Enghave Plads

Enghave Plads
 Nye cykelstativer på/ved forpladser til metro cityringen

Høringssvar vedr. ekstra cykelparkeringspladser

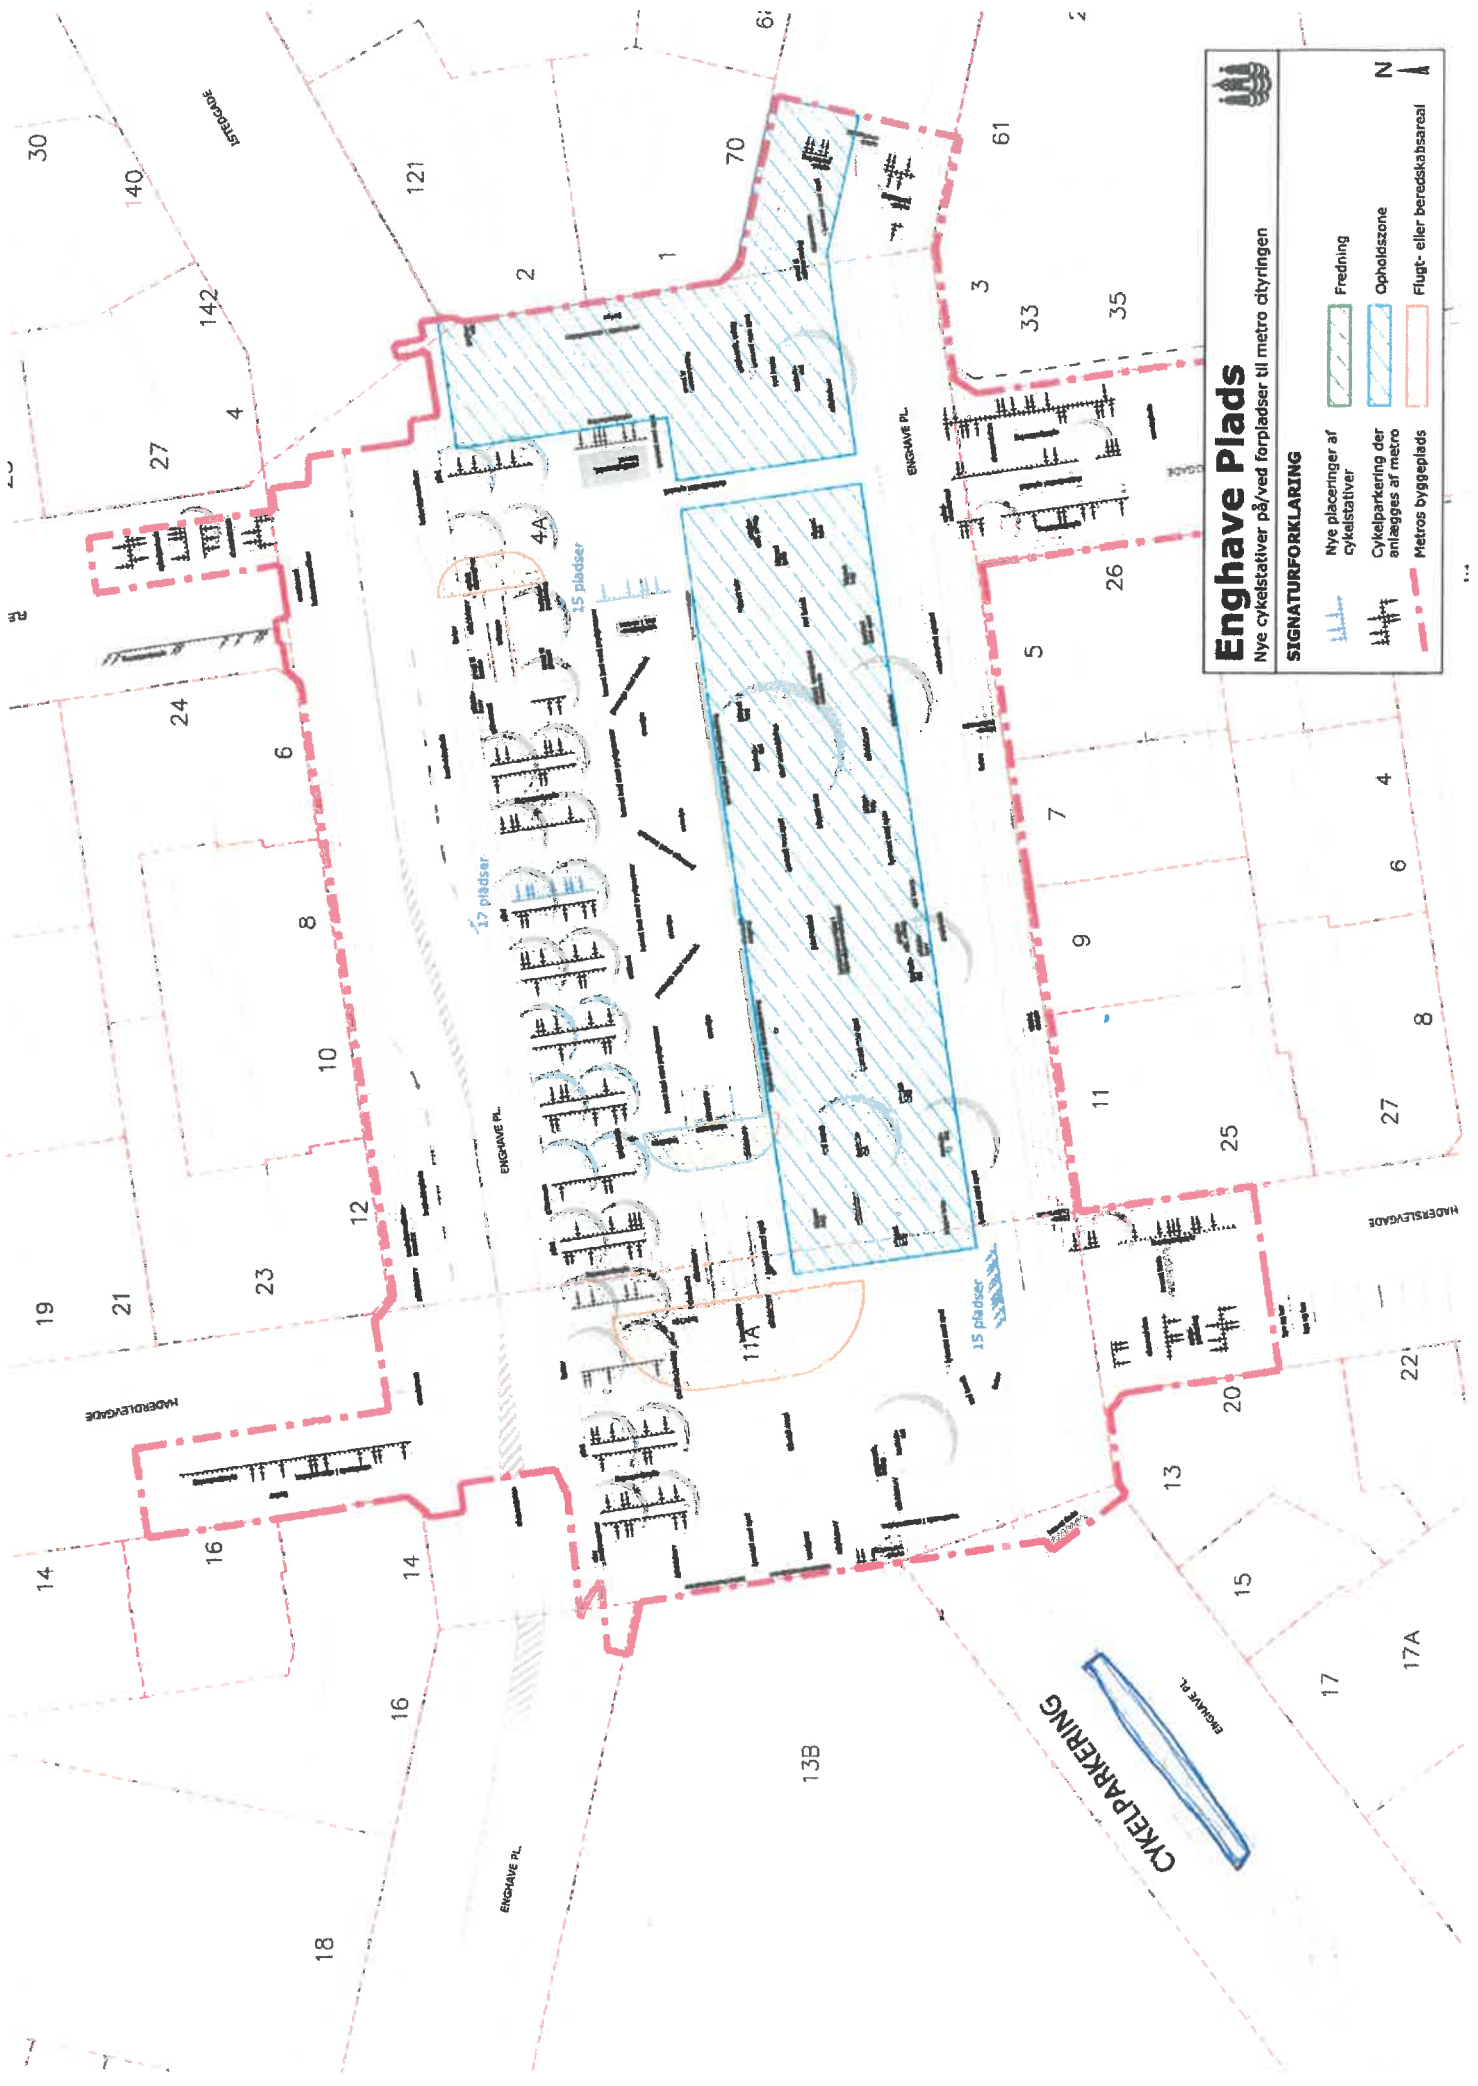
I lokalplanen for metroforpladsen er der reserveret forholdsvis store opholdszoner på selve forpladsen. Forvaltningen har derfor fundet plads til ekstra cykelparkering uden for metroforpladsen. Cykelparkeringen kommer altså til at være på grusarealet over for Enghave Plads nr. 13-21 (se den vedhæftede tegning). Efter høringssvaret fra Vesterbro Lokaludvalg har forvaltningen dog valgt at reducere antallet fra 45 til 25 pladser dette sted (jf. tilbagemeldingen på jeres høringssvar).

De cykelparkeringspladser, som tænkes placeret overfor Tove Ditlevsens Skole på Enghave Plads (EHP-N3) vil netop inddrage et friareal, som er et grønt opholdsrum og benyttes til rekreative formål. Der er nyplantede træer og i årets lunere måneder bruges området som

Endvidere mener Lokaludvalget, at de 25-45 ekstra cykelparkeringspladser ligger for langt fra metrostationen til at blive brugt af metropassagerer.

Cykelparkeringspladserne placeret ved Haderslevgade (EHP-P1) og ved den tværgående dobbeltrettede cykelsti (EHP-P7) mener Lokaludvalget er placeret uhensigtsmæssigt, da pladserne vil spærre for passage af pladsen. Lokaludvalget finder også, at faste cykelstativer vil få borgere til at stille cykler op ad og ved siden af cykelstativerne, så adgangen til pladsen vil fremstå ufremkommelig. Da det også er tæt på de to dobbeltrettede cykelstier, vil det formentlig også påvirke fremkommeligheden på cykelstierne med risiko for, at der kan opstå farlige situationer.

EHP-N3:

Det er forvaltningens vurdering, at der er et behov tæt ved pladsen og at de metrobrugere, der kommer fra Ny Carlsbergvej vil benytte cykelstativerne. Dog vil vi forsøge at imødekomme kommentaren vedr. begrænsning af antallet af stativer ved at placere dem i grupper á fem pladser med rigeligt frirum imellem. Stativerne vil således ikke udgøre en barriere til det grønne område. Desuden placeres stativerne ca. 0,5 m. fra fortovskanten, således at de ikke vil være til gene for tilgængelighed, ophold og leg på grusarealet.

EHP-P1:

Stativet udgør et trafikikkerhedsmæssigt hensyn, idet det vurderes, at placeringen vil motivere gående til at følge fortovets forløb ind på pladsen.

EHP-P7:

Forvaltningen vil forsøge at imødekomme ønsket om at placere stativerne længere fra cykelstien, således at de ikke i lige så høj grad vil fremstå som en barriere.
